公共工程生態檢核自評表

工程基本資料	計畫及工程名稱	龍潭區霄裡溪排水幹線13K+300~13K+469排水改善工程		
	設計單位		監造廠商	
	主辦機關	桃園市政府水務局	營造廠商	
	基地位置	地點：桃園市龍潭區 TWD97 座標 X：272703.4671；Y：2750342.0706	工程預算 / 經費（千元）	22,803千元
	工程目的	護岸改建及版橋改建，預估改善淹水面積1.44公頃		
	工程類型	☐ 交通、 ☐ 港灣、 ☒ 水利、 ☐ 環保、 ☐ 水土保持、 ☐ 景觀、 ☐ 步道、 ☐ 建築、 ☐ 其他____		
	工程概要	左岸新設護岸L=169m、右岸新設護岸L=169m、沉渠構造物改建2座、道路刨鋪L=170m		
	預期效益	改善淹水面積1.44公頃，保障周圍民眾生命財產安全。

P-02 現場勘查紀錄表

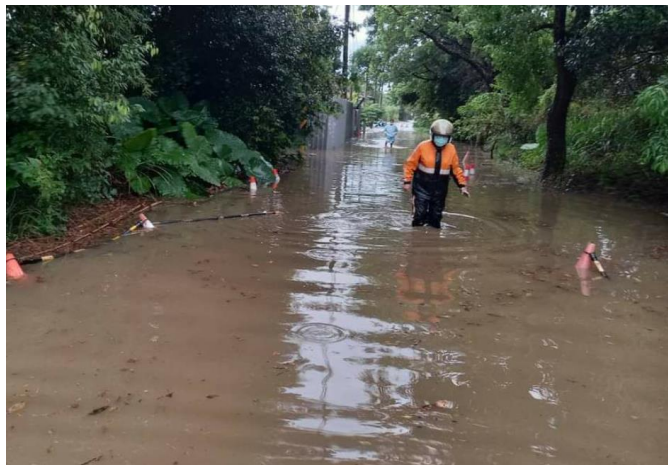
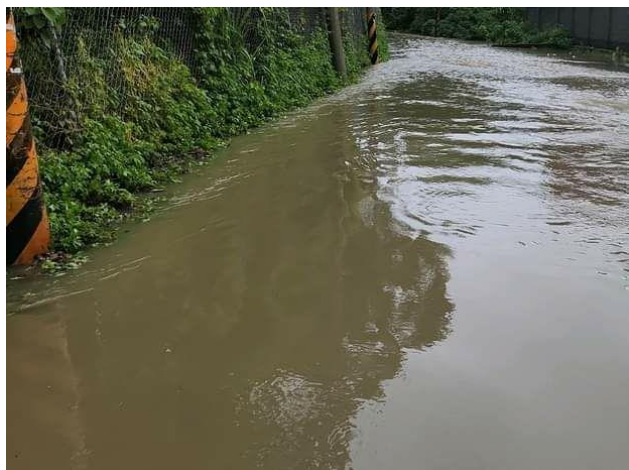
勘 查 意 見	☒優先處理 ☐需要處理 ☐暫緩處理 ☐無需處理 ☐非本單位權責，移請(單位：)研處 ☐用地取得問題需再協調 ☒其他： 1. 現地左岸主要為草本植物，右岸上游有樹木生長，建議護岸施作前進行盤點，大於樹徑 20 公分可現地保留或先行斷根移植。 2. 另建議施工時避免破壞右岸小片樹林，控制水體濁度，降低施工對現地影響。	☐水域生物通道阻隔或棲地切割 ☐阻礙坡地植被演替 施工過程： ☒減少植被覆蓋 ☐土砂下移濁度升高 ☐大型施工便道施作 ☐土方挖填棲地破壞 保育對策： ☐植生復育 ☐表土保存 ☐棲地保護 ☐維持自然景觀 ☐增設魚道 ☒施工便道復原 ☐動植物種保育 ☐生態監測計畫 ☐生態評估工作 ☐劃定保護區 ☒以柔性工法處理 ☒其他生態影響減輕對策 1. 「迴避」建議右岸喬木樹徑超過 20 公分樹木列為保全對象進行現地保留或移植，避免施工時誤傷樹木。 2. 「減輕」施工便道及工程材料堆放區的設計盡量以既有道路或裸露地為主。 3. 「減輕」建議新建護岸可採用砌石或石籠等生態友善工法，或在左右岸建生態通道，以利生物橫向移動。 4. 「減輕」下游處建置簡易沉沙池，避免水域濁度上升。 5. 「縮小」盡量縮小工程範圍，並明確劃分施工範圍、施工便道、材料堆放區等位置。 ☐補充生態調查
	概估 經費	22,803 千元
	會勘 人員	謝云珺、魏正安
位置圖	請附五千分之一航照圖或正射影像圖或二萬五千分之一地形圖為底圖，以色筆加註工程位置，並請繪製工程位置略圖。

勘查日期	111/09/29	填表日期	111/09/30
紀錄人員	魏正安	勘查地點	(TWD97 座標)X：272703.4671 Y：2750342.0706
人員	單位/職稱	參與勘查事項	
魏正安	亞磊數研工程顧問有限公司/生態檢核調查員	生態勘查	
現場勘查意見 提出人員(單位/職稱) 魏正安		處理情形回覆 回覆人員(單位/職稱) 邑菖工程顧問有限公司-郭銘修 工程師	
		1. 經查右岸皆為私有土地，將於規劃設計階段詢問地主是否保留。 2. 設計階段將初步規劃合適之施工便道，並於施工前協調會，會同施工廠商及私有地地主，協商施工便道及材料堆放區等之位置。 3. 因現地卵石較少且粒徑限制，暫仍以重力式護岸設計。 4. 將於富源汽機車回收處理廠出入口前之版橋下游渠底濬深，以達沉沙作用。 5. 敬悉，於設計審查時納入考量並請顧問公司評估。
